## Referat

### Møde mellem Handicaprådet og projektgruppe for Frederiksborgvej

Sagsnummer  
2022-0320966

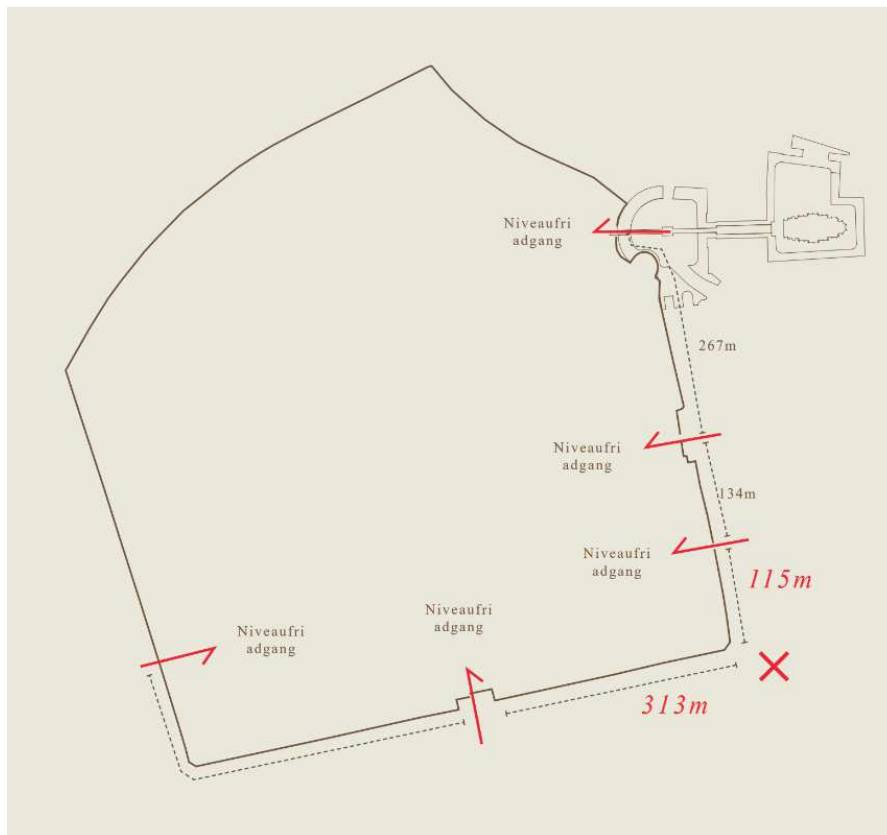
Handicaprådet påpeger, at det generelt er problematisk, at universel design ikke har et større fokus i arkitektkonkurrencer og at repræsentanter for handicaporganisationer ikke indgår i dommerkomiteer for arkitektkonkurrencer. TMF noterer sig dette.

TMF uddyber samtidig, at dommerkomiteen for nærværende projekt netop har påpeget, at det skal undersøges om der kan indarbejdes en tilgængelig adgang for alle ved hjørneindgangen til Bispebjerg Kirkegård.

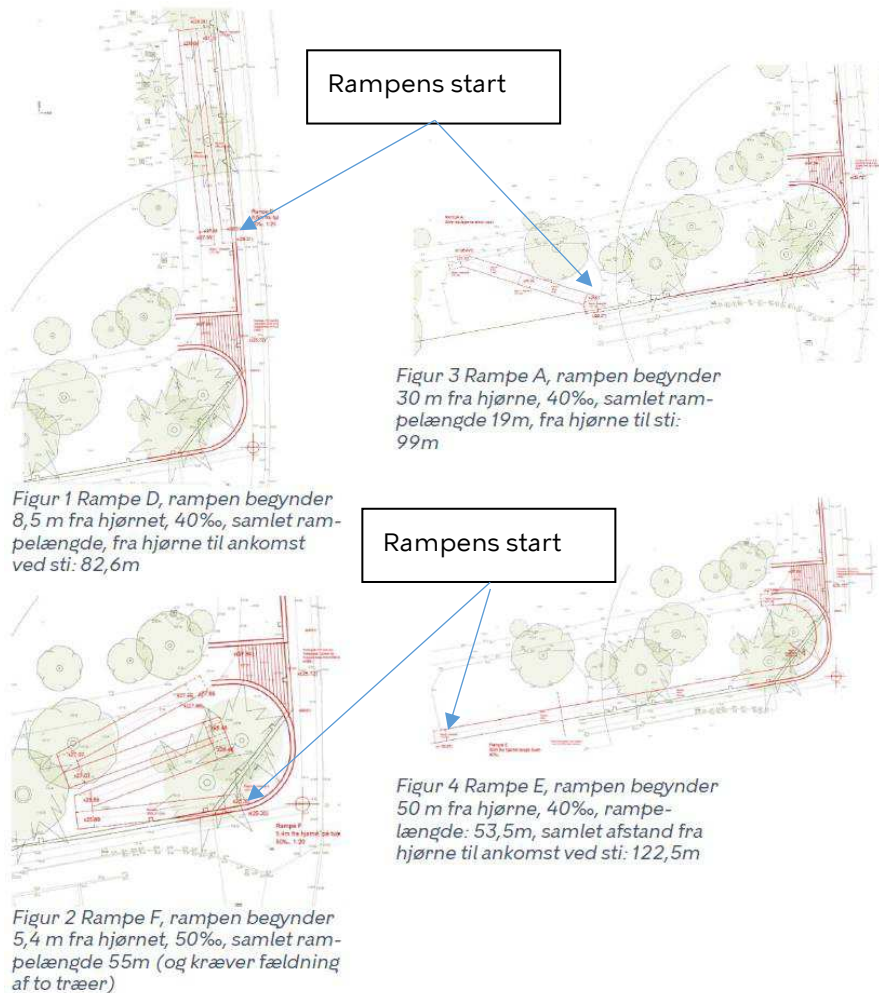
Handicaprådet mener at hjørneindgangen fremadrettet vil blive opfattet som en hovedindgang og det er problematisk at den ikke er tilgængelig for alle. Samtidig påpeges at lift/elevator ikke vil blive accepteret som en tilgængelig adgang, da disse ofte er ude af drift. Der ønskes en rampe ved hjørneindgangen, som fx indarbejdes i den arkitektoniske løsning og følger rundingen i den nye mur eller udformes som en spiral.

De fire forslag med rampeløsninger fra notatet blev gennemgået og drøftet.

Rampen i figur 1 begynder 8,5 meter fra hjørneindgangen og har en samlet længde på ca. 83 meter. Der er ca. 10 meter mellem top af rampe til toppen af trappen ved hjørneindgangen.

Figur 2 angiver en "zik zak" rampe med plateauer, som stater 5,4 meter fra hjørneindgangen og har en samlet længde på 55 meter. Rampen ender ved toppen af trappen, og vil kræve fældning af træer.

På figur 3 er foreslået en rampe der begynder 30 meter fra hjørneindgangen med en rampelængde på 19 meter. Rampen ende 99 meter fra toppen af hjørneindgangs trappe.

Figur 4 angiver en løsning hvor rampen er implementeret i rundingen på den nye hjørneindgang. Rampen starter 50 meter fra hjørneindgangen og har en længde på ca. 54 meter. Rampen slutter ved toppen af hjørneindgangs trappe og har en samlet længde på 122m.

Alle foreslåede rampeløsninger har konsekvens for kirkegårdens nuværende indretning og fremtidige muligheder, da det kan være nødvendigt at fælde træer og i nogle tilfælde nedlægge/flytte gravsteder.

Handicaprådet spørger om trappen ved den nye hjørneindgang kan gøres længere, så en rampe kan løbe langs med denne. TMF svarer at trappen er begrænset af Frederiksborgvej i bunden og af gravsteder på toppen.
